GTL/DZM/2004/2024

Dot. postępowania prowadzonego w trybie przetargu nieograniczonego, którego przedmiotem zamówienia jest „Wybór Wykonawcy robót budowlanych zadania pn. Budowa hangaru technicznego H4 na terenie Międzynarodowego Portu Lotniczego Katowice w Pyrzowicach”, nr sprawy: U/60/DIN/2024.

Zamawiający – Górnośląskie Towarzystwo Lotnicze S.A., na podstawie art. 135 ust. 2 ustawy z dnia 11 września 2019 r. Prawo zamówień publicznych (t.j. Dz.U. z 2024 r. poz. 1320) – dalej: ustawa PZP, udostępnia treść zapytań wraz z wyjaśnieniami oraz na podstawie art. 137 ust. 1 zmienia SWZ.

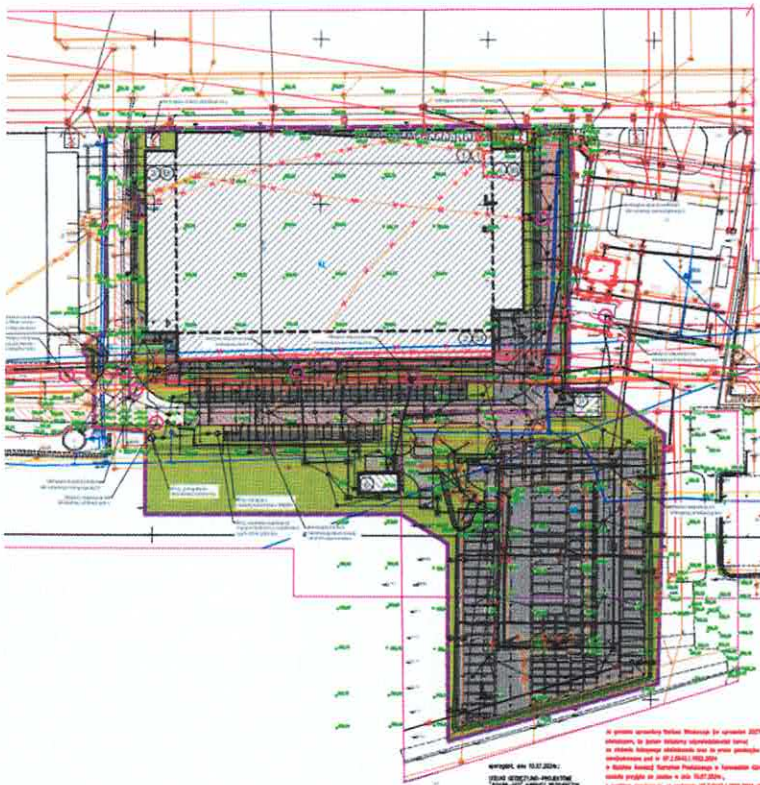
Prosimy o potwierdzenie braku wymagań dot. napowietrzania klatki schodowej poprzez drzwi fasady O28.
